PROGETTO PER LA REALIZZAZIONE DI UN PARCO FOTOVOLTAICO

**DOCUMENTO UNITARIO IN RISCONTRO
ALLA RICHIESTA DI INTEGRAZIONI
DEL MIC_SS-PNRR ACQUISITA DAL MASE
AL PROT. N. 0161311 DEL 05/09/2024**

ID_VIP_12741 - DOCUMENTO UNITARIO IN RISCONTRO ALLE RICHIESTE DI INTEGRAZIONI DEL MINISTERO DELLA CULTURA – SOPRINTENDENZA SPECIALE PER IL PNRR ACQUISITA DAL MASE CON **PROT. N. 0161311 DEL 05/09/2024**.

Impianti FER DGR2122

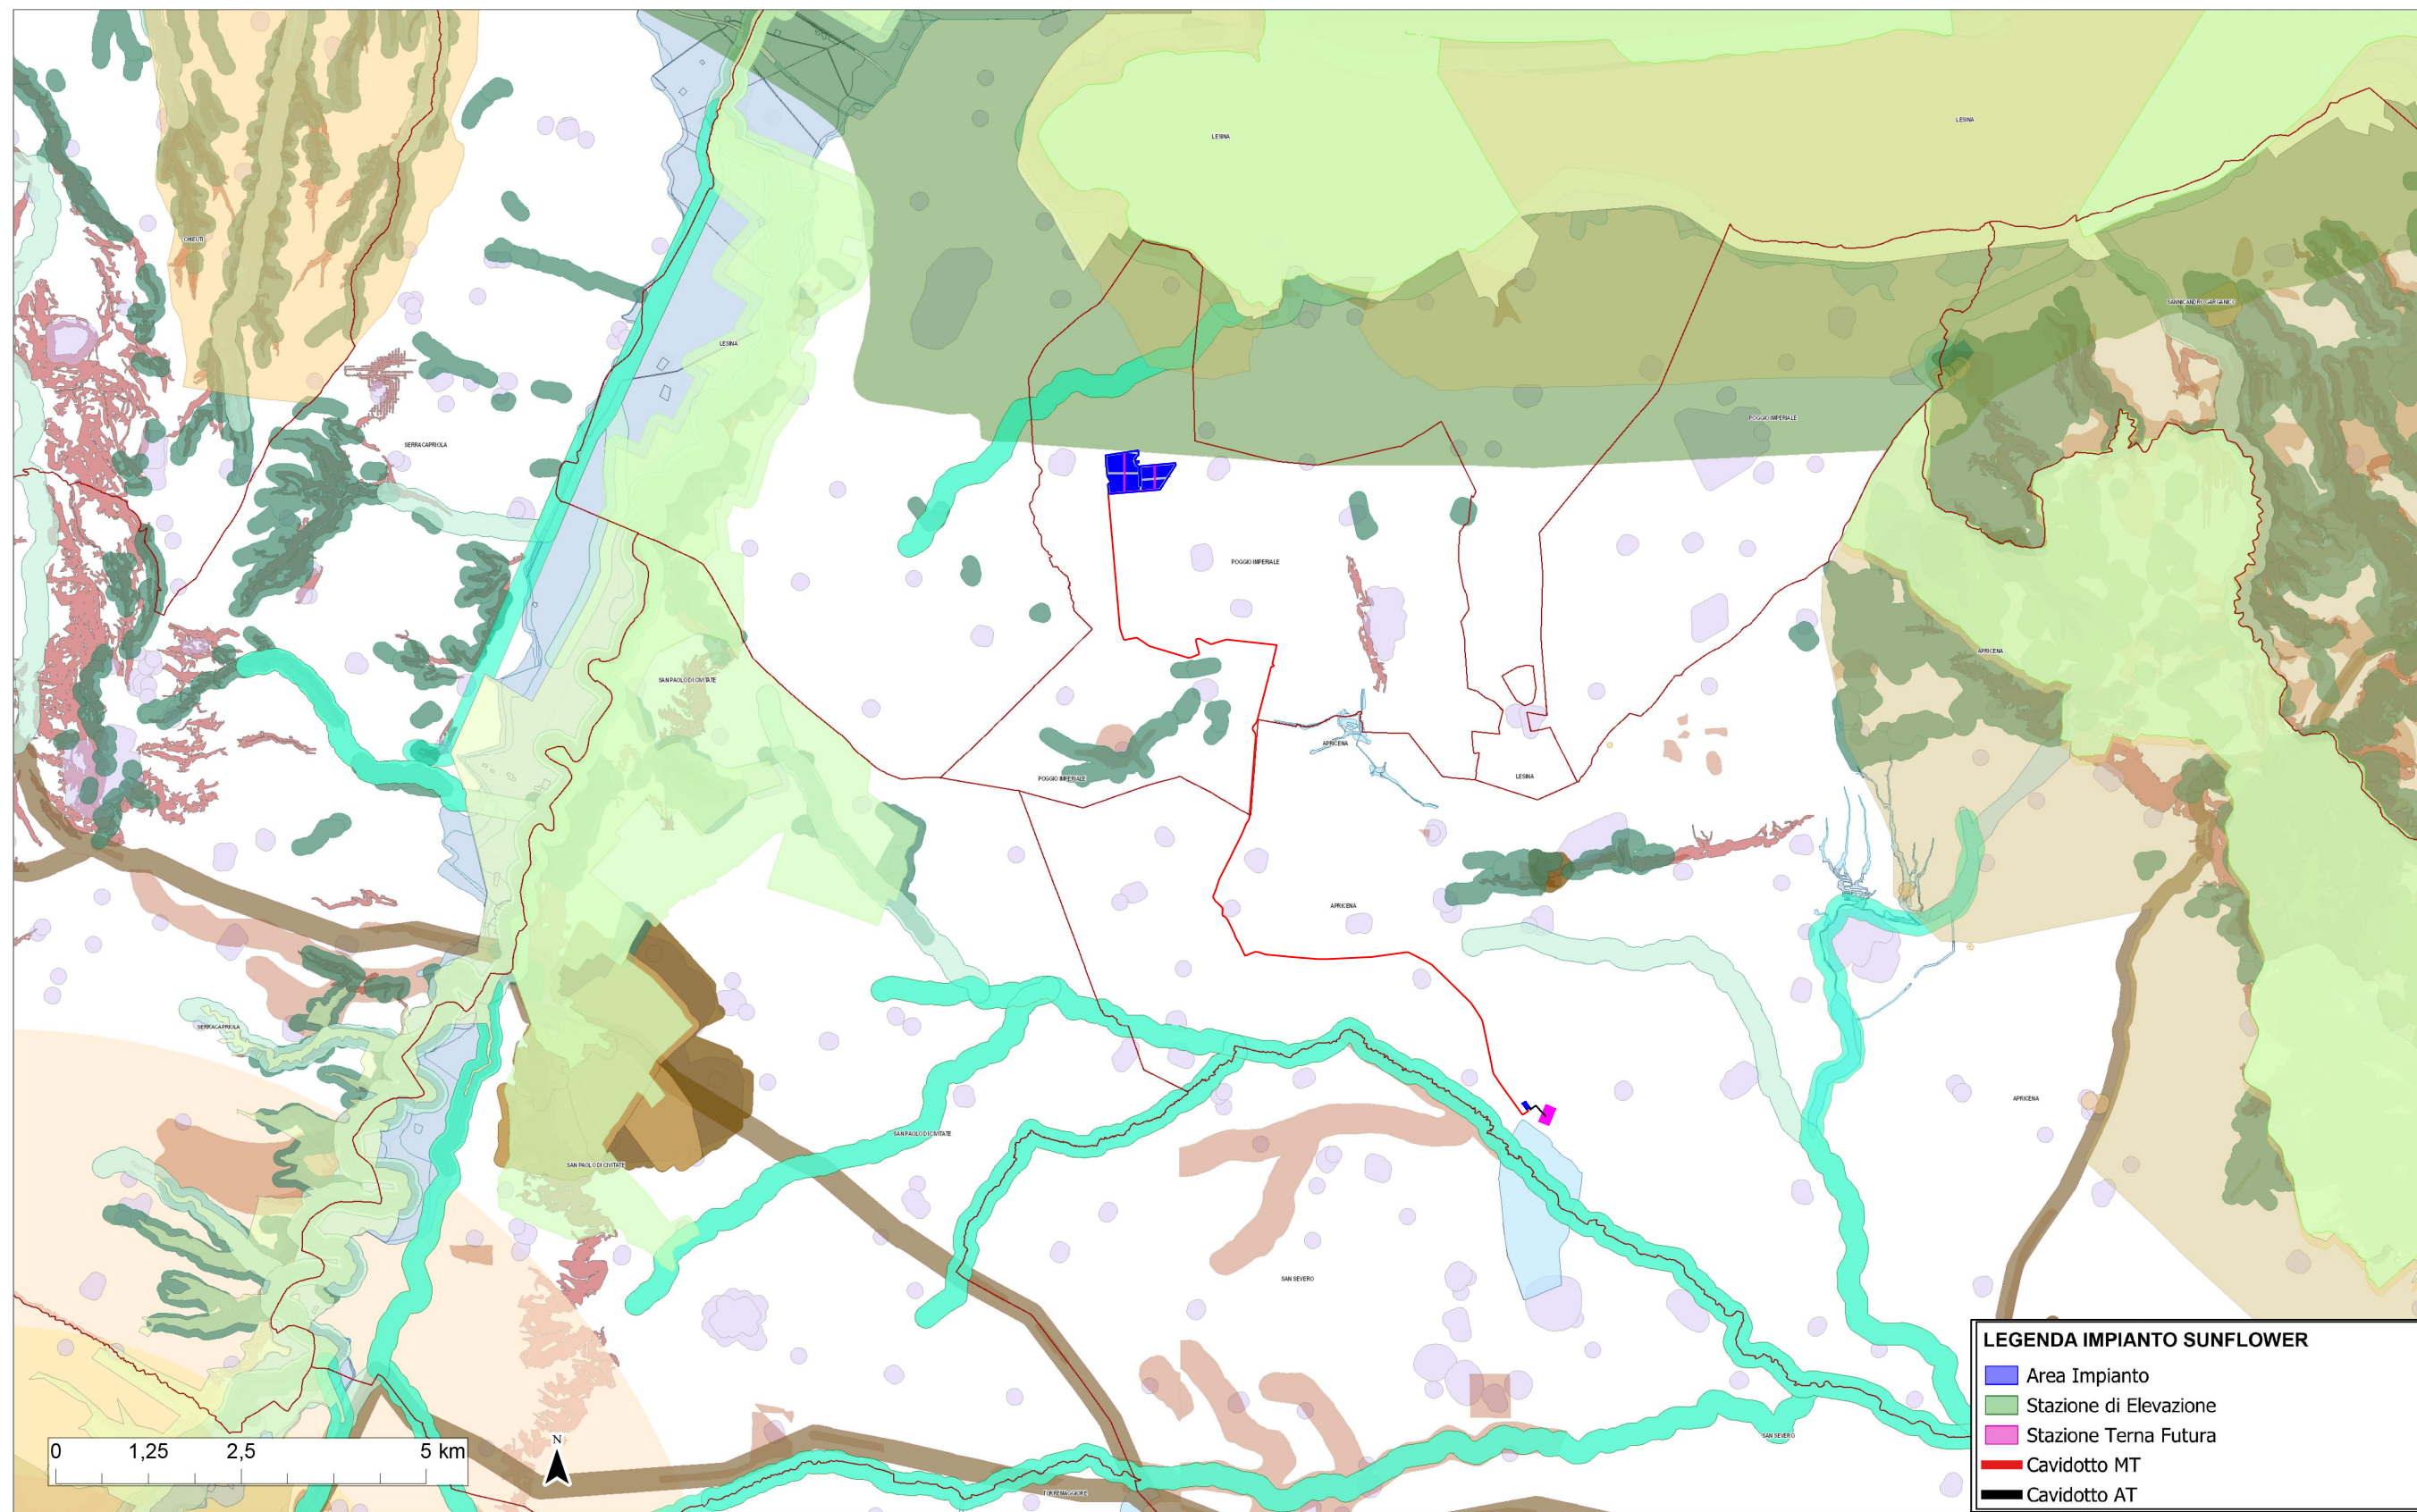
In risposta a quanto richiesto con questo punto segue un’analisi per la verifica della rispondenza del layout di progetto con quanto disposto dalla Linee Guida 4.4.1 parte I del PPTR.

Relativamente all’inserimento dell’impianto “Sunflower” rispetto alle aree non idonee individuate dal R.R. 24/2010, richiamata nello stesso paragrafo “B2.1.2 Evoluzione degli impianti e condizione attuale”, si precisa che è stato già interrogato il webgis relativo alle Aree Non Idonee (FER DGR2122), approvate dalla Regione Puglia con R.R. 24/2010 – Regolamento attuativo del Decreto del Ministero per lo Sviluppo Economico del 10 settembre 2010 “Linee Guida per l’autorizzazione per gli impianti alimentati da fonti rinnovabili”, come riportato a pag. 124 della “REL 29 - Studio di Impatto Ambientale”. Nell’illustrazione che segue si riporta la summenzionata cartografia webgis delle aree non idonee (FER DGR2122) in confronto con l’impianto “Sunflower” dalla quale si evince che l’area interessata dal progetto dell’impianto fotovoltaico non ricade tra quelle non idonee secondo l’R.R. 24/2010.
